DEPURATORE DEL GARDA

***CONTRODEDUZIONI E CHIARIMENTI
ALLE OSSERVAZIONI DI ATO Brescia***

Agosto 2020

Fiume Chiese (estate 2015) presso Montichiari

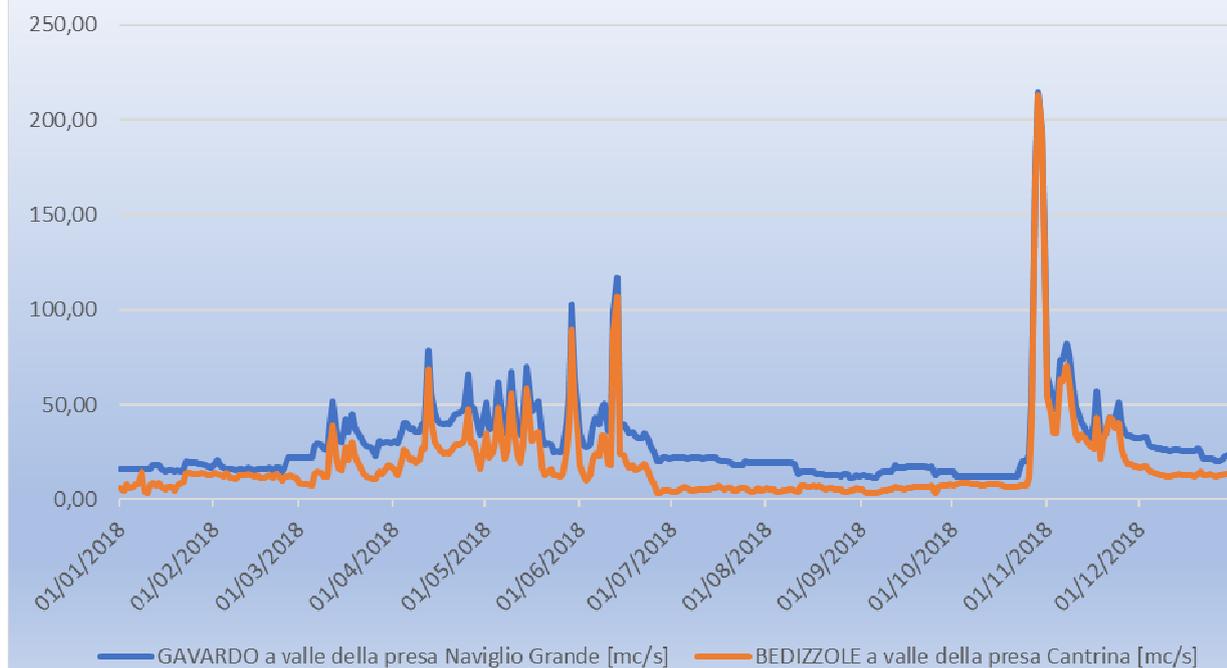
Per aiutare a capire meglio quanto sopra asserito, si rappresenta un'immagine del Fiume Chiese ripresa a Montichiari nell'estate 2015: il fiume spari completamente per un lungo periodo per effetto dell'infiltrazione in alveo, aggravata da una perdurante siccità:

È del tutto evidente che argomentare di quantità di inquinanti nutrienti disciolti in acqua (indice LIM_{eco}) in queste situazioni non abbia alcun significato scientifico e non si possa utilizzarla come parametro di confronto con lo stato di altri corpi idrici “normali”.

Formalmente il LIM_{eco} attribuito da ARPA al Chiese risulta BUONO e ELEVATO, ma questa conclusione è inapplicabile ed anzi paradossale poiché è chiaro che in tali situazioni si manifesta una diffusa e talora totale moria di ogni specie vivente.

Portate Chiese 2019

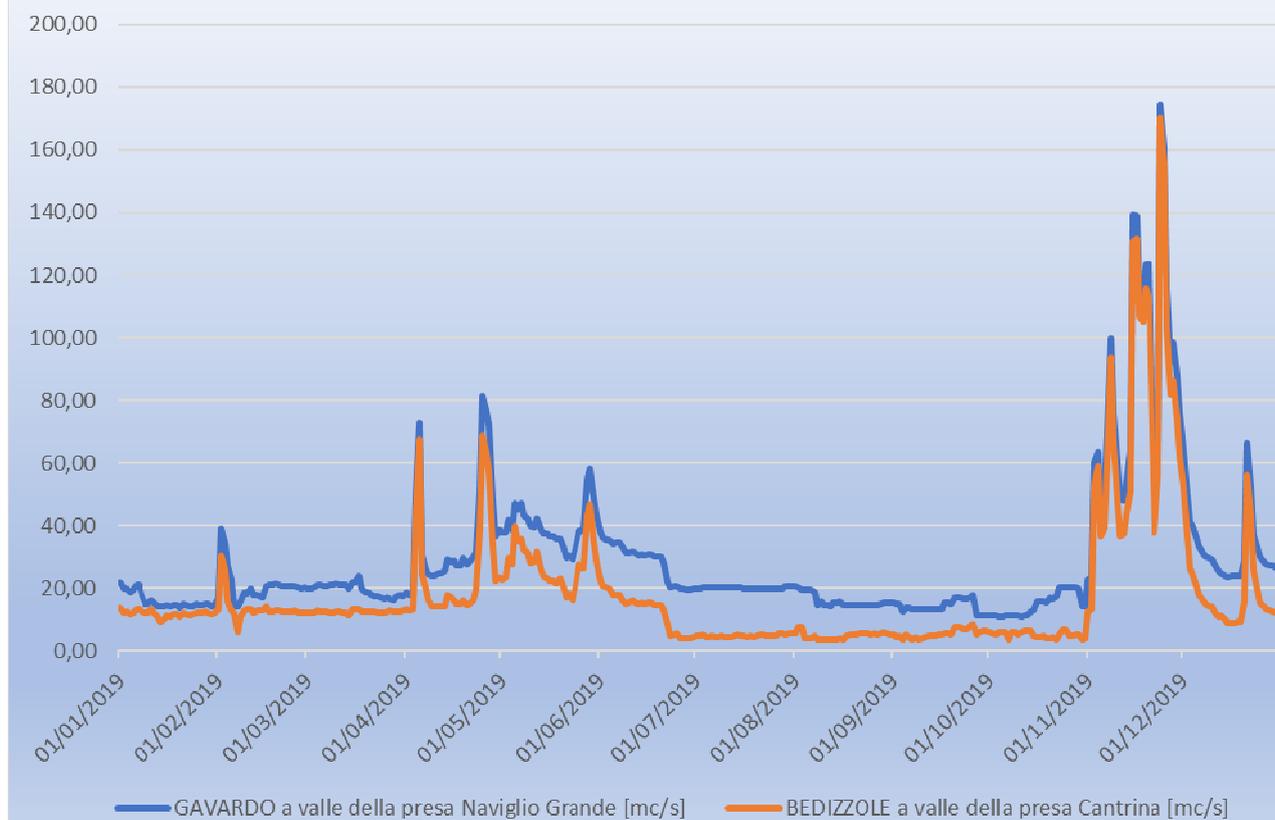
Si riportano di seguito i dati di portata aggiornata resi disponibili dal Consorzio di Bonifica del Chiese che risultano oggetto di misure a differenza dei dati presenti nel PTUA 2016 che invece erano stati ricavati per stima:

L'estrema variabilità delle portate e la caduta di queste nel tratto Calcinato-Montichiari richiede una valutazione anche dell'Indice di Alterazione del Regime Idrologico (IARI), per il quale è lecito attendersi esiti molto peggiori rispetto a quello, ad esempio, del Mincio.
